**Avis de l'Institut de radioprotection et  
de sûreté nucléaire sur le « Dossier  
2009 - Projet HA-MAVL » et sur le  
« DAIE » du laboratoire de recherche  
souterrain de Meuse/Haute-Marne**

**RAPPORT IRSN/2010-00002**

**Réunion du groupe permanent d'experts pour les déchets  
des 29 et 30 novembre 2010**

Figure 13 : Représentations schématiques de scellements

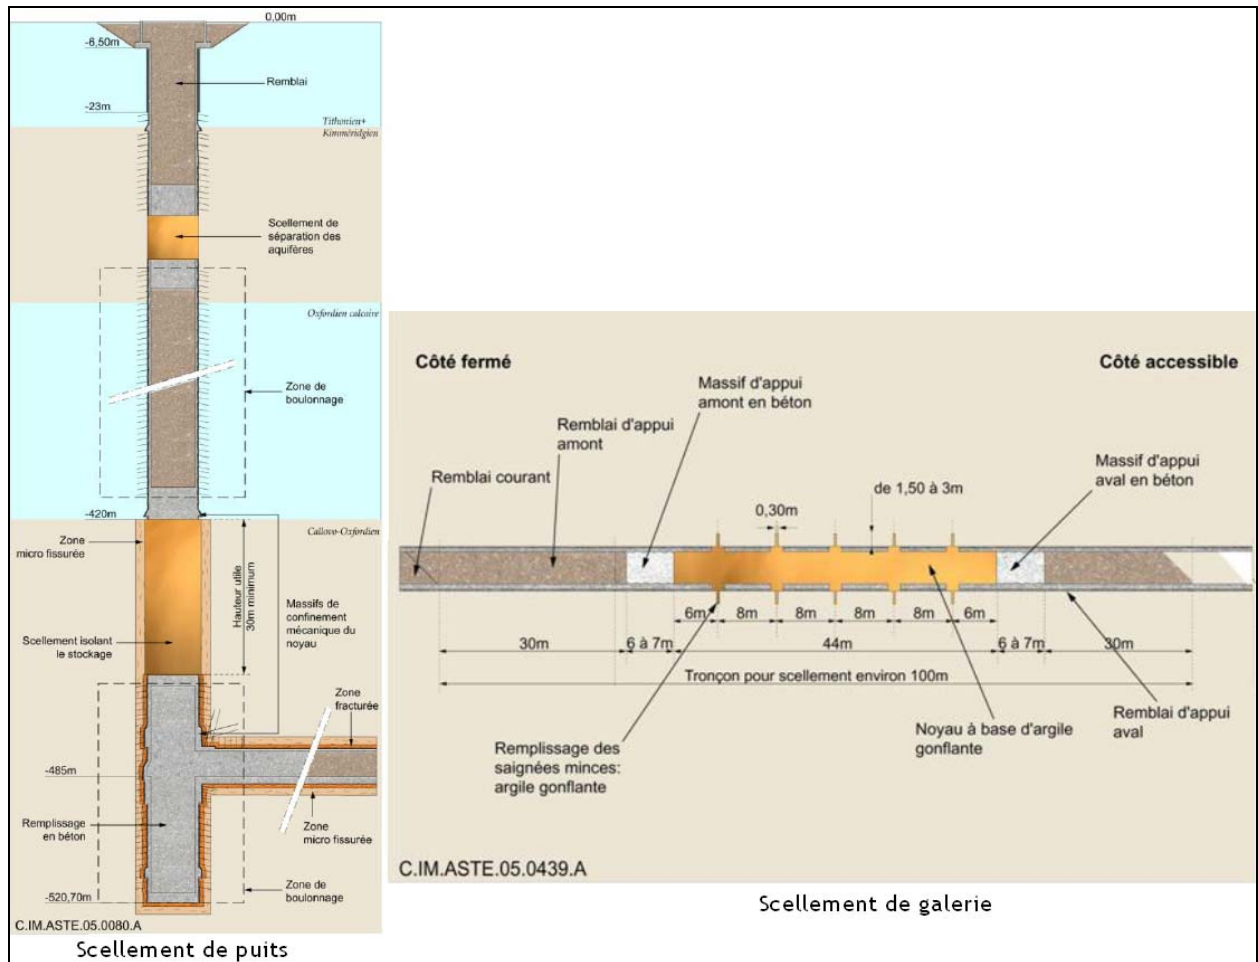
performance d'une saignée complète, *i.e.* sur toute la circonférence d'une galerie et avec argile gonflante, ne pourra être envisagée, selon l'Andra, qu'au-delà de 2015. A cet égard, l'IRSN estime que pour être représentative, la profondeur de cette saignée expérimentale devrait être à l'échelle 1 par rapport aux profondeurs envisagées dans les concepts de l'Andra, soit jusqu'à 3 m selon les concepts actuellement retenus (cf. Figure 13).

Figure 14 : Bouchon d'alvéole de stockage de déchets HA

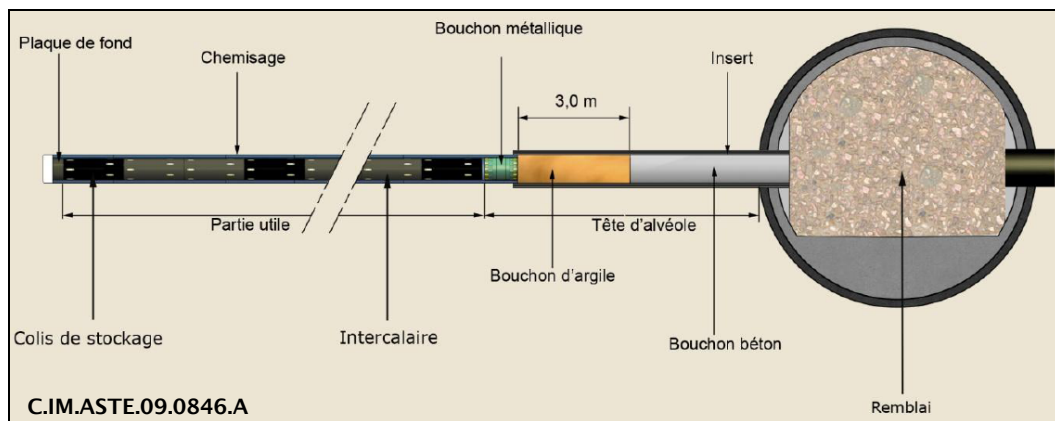
Comme indiqué précédemment, la configuration du bouchon argileux d'alvéole HA présentée dans le Dossier 2009 diffère de celle du Dossier 2005 notamment par l'insert métallique qui l'entoure. L'IRSN considère que le maintien de l'insert métallique pourrait créer une zone centimétrique reminéralisée due aux interactions fer/argile (formation de chlorite et d'illite notamment) en surface externe du bouchon argileux, sur toute sa longueur. En l'état actuel des connaissances, il est difficile d'apprécier l'évolution des propriétés hydrauliques de l'argile gonflante dues à ces modifications minéralogiques. La formation d'un chemin préférentiel pour le transport de radionucléides, qui pourrait affecter la performance globale de confinement du bouchon d'alvéole HA, ne peut néanmoins pas être exclue à ce stade.

En conclusion, l'introduction d'une nouvelle interface au niveau de la tête d'alvéole HA engendre une modification notable du concept de bouchon d'alvéole HA par rapport au Dossier 2005. Les performances de ce bouchon, après resaturation artificielle, ne seront disponibles que pour 2025, de même que l'effet de la perturbation thermique qui sera analysé à part. L'IRSN rappelle qu'un essai complet de démonstration *in situ* d'alvéole HA, soumis à des sollicitations thermo-hydrémécaniques identiques à celles des alvéoles dans le stockage, et sur la base d'un concept de tête d'alvéole fixé (retrait ou non de l'insert), est nécessaire et réalisable au laboratoire souterrain, compte tenu des dimensions limitées du concept d'alvéole HA envisagé par l'Andra. Cette démonstration *in situ* complète prendra au moins une dizaine d'années. Compte-tenu de l'échéance lointaine de la construction des alvéoles HA, l'IRSN convient que la démonstration *in situ* complète puisse encore être en cours en 2015, mais estime néanmoins que des éléments probants devront être présentés à l'échéance de la DAC.

Figure 19 : Illustration de la co-activité dans les installations souterraines [9]

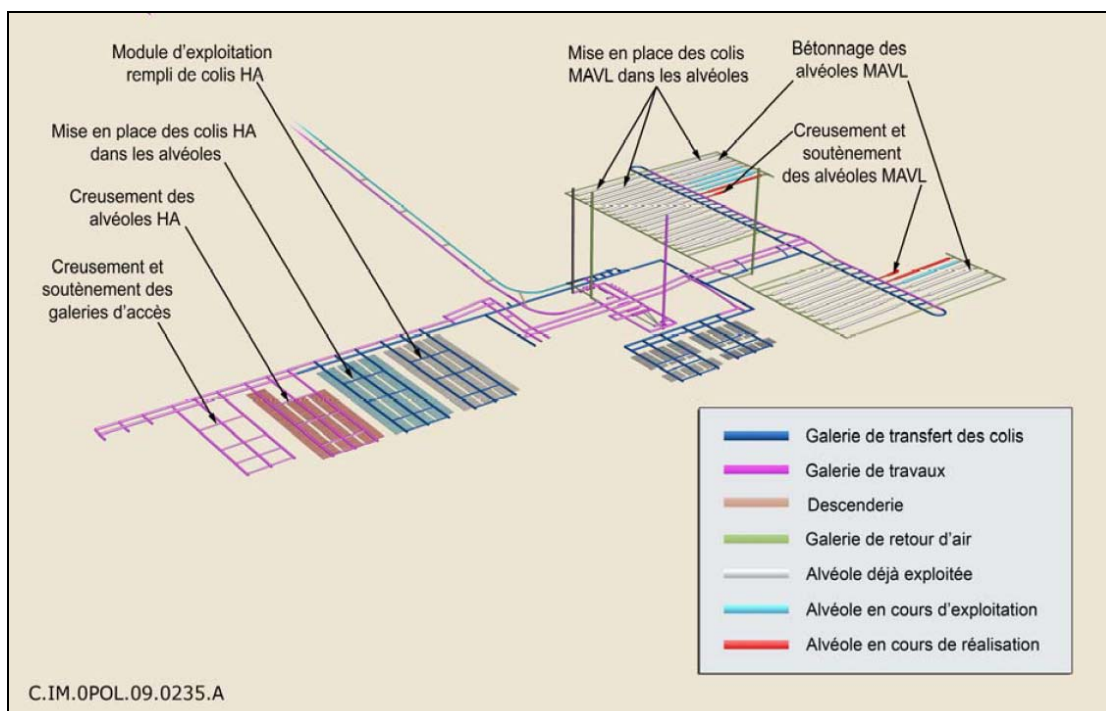
- les nombreux sas susceptibles d'être implantés dans les installations souterraines constituent autant de points faibles aux interfaces entre la zone de travaux et la zone nucléaire, et de voies possibles de propagation d'un désordre survenant dans une zone vers l'autre. En particulier, compte tenu de l'objectif premier de ces sas (protection et évacuation du personnel en cas d'incident, cf. ci-après), l'IRSN s'interroge sur le bien fondé de leur positionnement dans chacune des recoupes de la zone MAVL, séparées de quelques dizaines de mètres. Là encore, l'IRSN considère que seule une identification précise des risques générés dans la zone de travaux permettront de valider cette option de conception consistant à implanter un très grand nombre de sas.

E11.2 Aussi, l'IRSN considère que l'Andra devra justifier, dans le dossier accompagnant la DAC, le positionnement et le nombre des sas marquant la séparation physique entre la zone nucléaire et la zone de travaux.  
Ce point a fait l'objet d'un engagement de la part de l'Andra (cf. lettre DG/10-0324).

Figure 21 : Fractures liées à l'excavation autour des galeries du laboratoire souterrain de MHM à -490 m [15]

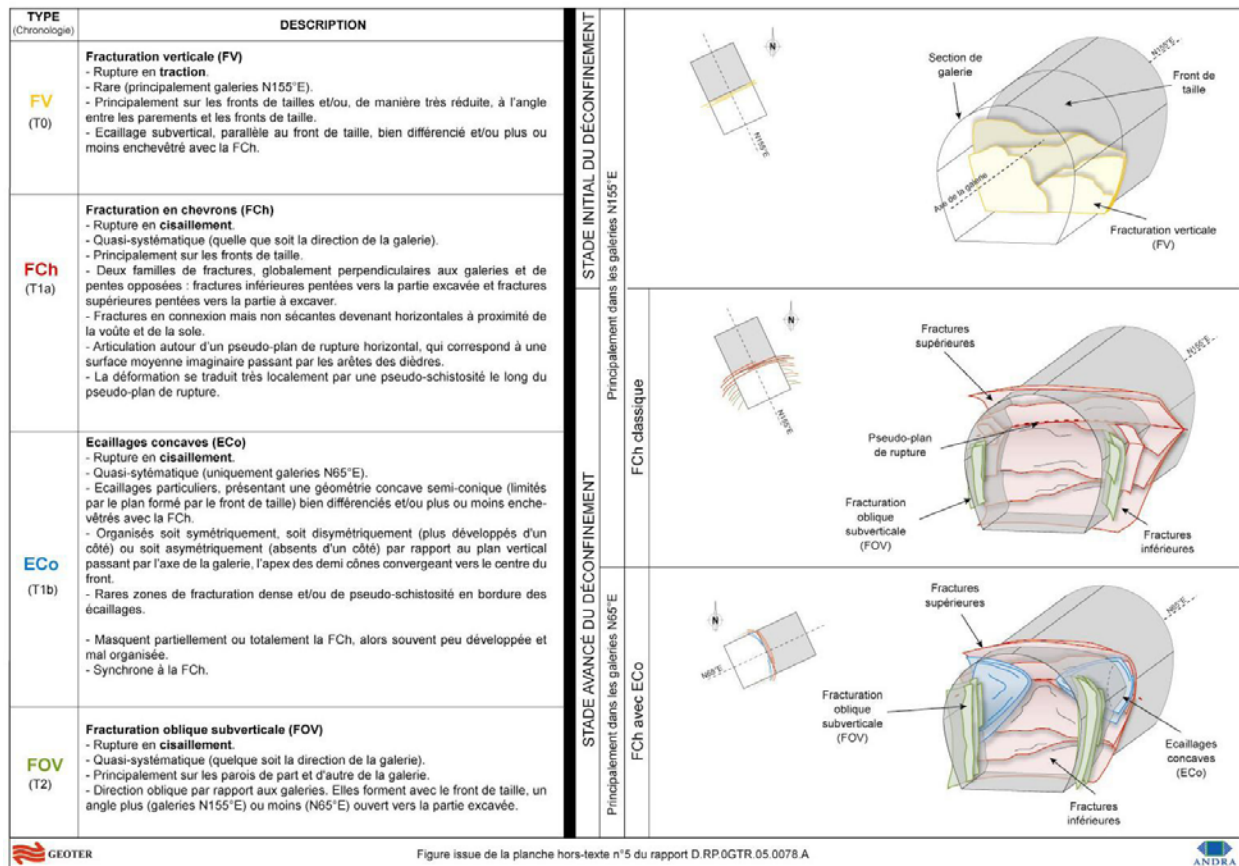
L'IRSN considère que l'absence de modèle numérique satisfaisant permettant de reproduire le comportement des fractures observées limite les possibilités d'extrapolation des observations expérimentales aux différentes échelles d'espace et de temps concernées. A ce titre, l'IRSN rappelle, comme indiqué dans son avis DSU/2009-166 du 22 décembre 2009, qu'en fonction de l'emplacement qui sera retenu pour le stockage dans la ZIRA, la profondeur du niveau médian du Callovo-Oxfordien dans lequel sera implanté le stockage pourrait dépasser 490 m. L'ampleur de l'endommagement risquant de croître avec la profondeur, il sera alors indispensable de s'appuyer sur des modèles numériques valides par rapport aux observations in situ pour préciser cet endommagement et déterminer s'il nécessite une adaptation des concepts retenus dans le Dossier 2009. À cet égard, l'IRSN estime que le positionnement de la partie souterraine du stockage au milieu de la formation hôte est pertinent sous réserve qu'il soit possible d'y réaliser un scellement efficace des ouvrages (cf. paragraphe 6.2.1.2.1).
